Bebauungsplan Rheinbach Nr. 68 „Pallottistraße“

I. Behandlung der Stellungnahmen

**Anregungen der Öffentlichkeit sowie der Behörden und der sonstigen Träger öffentlicher Belange
gem. §§ 3 (1) und 4 (1) BauGB
Bebauungsplan Rheinbach Nr. 68 "Pallottistraße"**

Vergleich Wartezeitenbelastung der Knotenpunkte Pallottistraße und Stadtpark heute (Analysefall)
und nach der geplanten Bebauung des Pallotti-Geländes (Planfall)

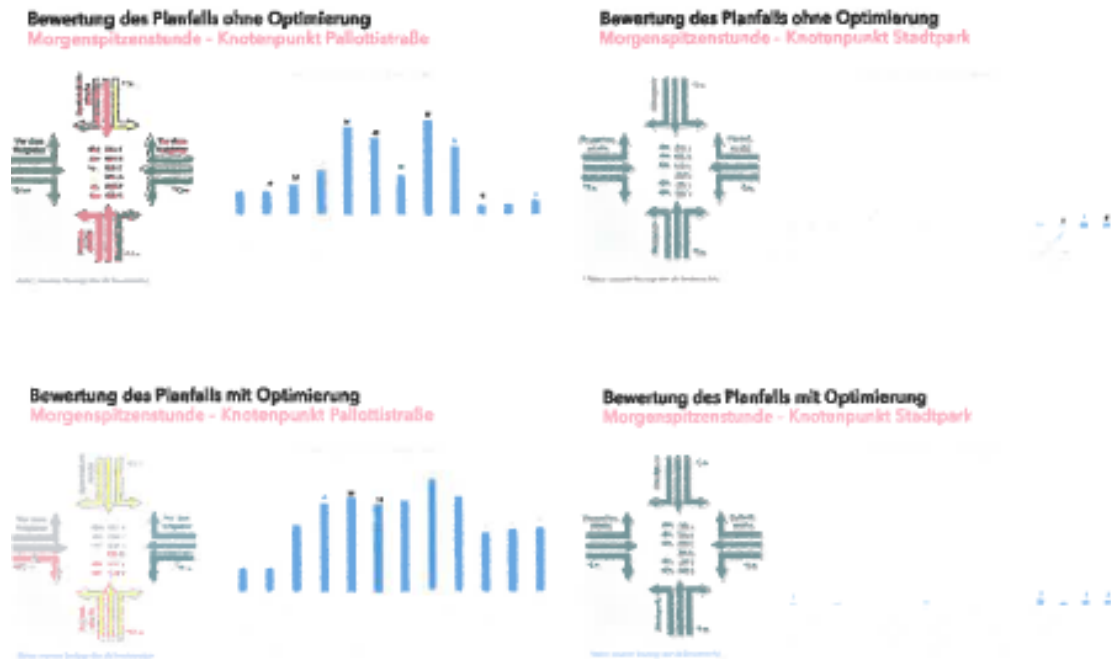
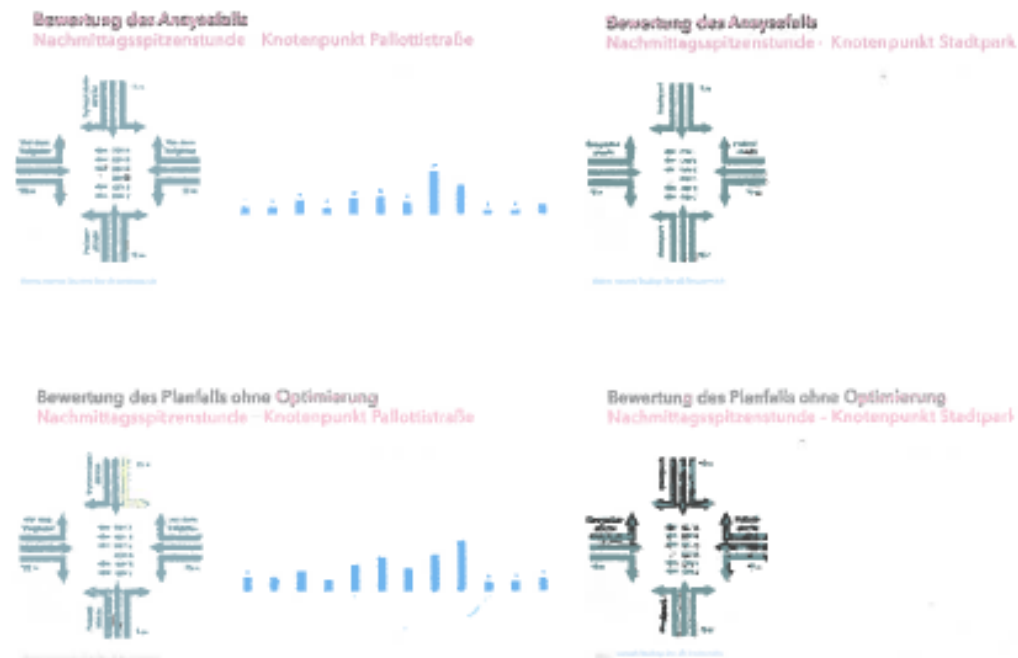
Im Verkehrsgutachten ist vorgesehen, zwei Drittel des durch die Bebauung entstehenden, zusätzlichen Kfz-Verkehrs zwingend über die Kreuzung Pallottistraße/Vor dem Voigtstor/Gymnasiumstraße abzuwickeln, in den Verkehrsspitzenstunden am Morgen, Nachmittag und Abend sogar mehr als 70%. Die Straße Vor dem Voigtstor ist bereits heute eine der Straßen mit der höchsten Kfz-Verkehrsbelastung. Die im Verkehrsgutachten dargestellten Zahlen über die Auswirkungen der Kfz-Mehrbelastung zeigen im Vergleich der Knotenpunkte Pallottistraße und Stadtpark, dass es nahe liegt, den Kfz-Verkehr eher über den Knotenpunkt Stadtpark abzuwickeln, der so gut wie gar nicht belastet wird:

Morgenspitzenstunde von 07:30 – 08:30 Uhr

Der Gutachter des Verkehrsgutachtens zum Bebauungsplan Nr. 68 hat nicht sorgfältig gearbeitet. Er geht in der Überschrift seines Gutachtens irrtümlich davon aus, dass es sich um einen vorhabenbezogenen Bebauungsplan handelt. Außerdem wird in zahlreichen Grafiken in der Überschrift das Wort „Analysefalls“ falsch, nämlich als „Anaysefalls“ geschrieben. Dies lässt vermuten, dass das Gutachten auch inhaltlich von oberflächlicher Qualität ist.

Im Masterplan Innenstadt ist vorgesehen (Seite 52), dass die Verkehrsknotenpunkte Hauptstraße/Löherstraße/Vor dem Voigtstor/Bungert und Pallottistraße/Vor dem Voigtstor/Löherstraße einer mikroskopischen Verkehrsflusssimulation in ihren Wechselwirkungen unterzogen werden, v.a. bezüglich der Auswirkungen durch den Fußgängerverkehr, der an beiden Knotenpunkten durch eine Fußgängerampel beeinflusst wird. Im Verkehrsgutachten wurde zwar eine Verkehrsflusssimulation vorgenommen, aber nicht zwischen diesen beiden Knotenpunkten.

Im Verkehrsgutachten zum Bebauungsplan Nr. 39 wird empfohlen, den Kfz-Verkehr auf der Straße Vor dem Voigtstor zu reduzieren. Dieser Rat wird ignoriert, sondern stattdessen zwei Drittel des zusätzlichen Kfz-Verkehrs, der durch die Bebauung des Pallotti-Geländes entsteht, auf die Straße Vor dem Voigtstor geleitet.

Im Verkehrsgutachten zum Bebauungsplan Rheinbach Nr. 68 „Pallottistraße“ wurden auf Grundlage der verkehrlichen Grundkonzeption, welche bereits Gegenstand des Integrierten Handlungskonzeptes „Masterplan Innenstadt“ war, die durch das planbedingte Verkehrsmehraufkommen betroffenen Knotenpunkte mittels einer Mikrosimulation untersucht. Die dargestellten Ergebnisse der Mikrosimulation zeigen, dass die gesamtverkehrliche Entwicklung am Knotenpunkt Pallottistraße / Vor dem Voigtstor / Gymnasiumstraße vor dem Hintergrund der geplanten verkehrlichen Ertüchtigung leistungsfähig abgewickelt werden kann. Insofern ist die geplante Verkehrslenkung über den v. g. Knotenpunkt verkehrstechnisch möglich. Dies beinhaltet auch die verkehrsgerechte Lenkung der vorhandenen Verkehre aus der Gymnasiumstraße in die Hauptverkehrsrichtung Vor dem Voigtstor / Koblenzer Straße, welche bereits derzeit, entsprechend dem Ergebnis des untersuchten Analysefalls, eine mangelhafte Leistungsfähigkeit (Stufe E) innerhalb der morgendlichen und abendlichen Spitzenstunde aufweist.

Der Knotenpunkt Pallottistraße / Vor dem Voigtstor / Gymnasiumstraße bildet mit den hierbei enthaltenen Landesstraßen den unmittelbaren Anschluss an das übergeordnete Landesstraßennetz. Die als Landesstraßen klassifizierten Straßen verbinden die Städte und Gemeinden untereinander sowie diese mit dem übergeordneten Bundesstraßen- und Autobahnnetz. Die verkehrliche Abwicklung des prognostizierten Verkehrsaufkommens über den Knotenpunkt mit unmittelbarer Anbindung an das überörtliche Straßennetz ist sinnvoll und verkehrstechnisch machbar. Eine vorrangige Ableitung des planbedingten Verkehrs durch die Wohngebiete südlich des Plangebiets über den Knotenpunkt Stadtpark / Neugartenstraße stellt keine sinnvolle Alternative dar, da die Ortsumgehung im Zuge der Bundesstraße B 266 nördlich der Rheinbacher Kernstadt verläuft und eine vergleichbar leistungsfähige Straße im Süden nicht vorhanden ist. Die Inanspruchnahme der Straße Vor dem Voigtstor ist damit nicht willkürlich, sondern erfolgt schlüssig in Bezug auf den Aufbau des vorhandenen Straßennetzes und die Stadtstruktur mit den Baugebieten entlang der einzelnen untereinander abgestuften Verkehrswege. Zudem ist zu berücksichtigen, dass durch die geplante innerquartierliche Verkehrsführung mit drei separat geführten verkehrlichen Anschlusspunkten an das örtliche Verkehrsnetz und der Unterbindung von Durchgangsstraßen innerhalb des Plangebiets zukünftige Schleichverkehre mit in Folge erhöhtem Fremdverkehrsaufkommen an den entsprechenden Knotenpunkten vermieden werden können.

Im Integrierten Handlungskonzept „Masterplan Innenstadt“ wird kein zu erfüllender Umfang der Mikrosimulation in den Verkehrsuntersuchungen definiert. Dennoch sind die vom Einwender genannten Kriterien in der vorliegenden Mikrosimulation erfüllt. Die im Rahmen des Verkehrsgutachtens erstellte Mikrosimulation dient dabei der Bewertung der Leistungsfähigkeit des Knotenpunktes Pallottistraße / Gymnasiumstraße / Vor dem Voigtstor (L 113 / L 158). Die Leistungsfähigkeit des Knotenpunktes unterliegt dabei nicht nur dem Kfz-Verkehrsaufkommen als Kriterium, sondern auch dem Querungsbedarf der Fußgänger. Der Querungsbedarf der Fußgänger auf Höhe der Gymnasiumstraße, im Bereich der Löherstraße sowie auf Höhe der Schützenstraße wurden in der Simulation der Realität entsprechend durch Lichtsignalanlagen abgebildet. Die Ergebnisse der Mikrosimulation sind dem Anlagenband zum Verkehrsgutachten (Vgl. Verkehrsuntersuchung Bebauungsplan Nr. 68 „Pallottistraße“ in der Stadt Rheinbach, Stand 17.06.2020) zu entnehmen.
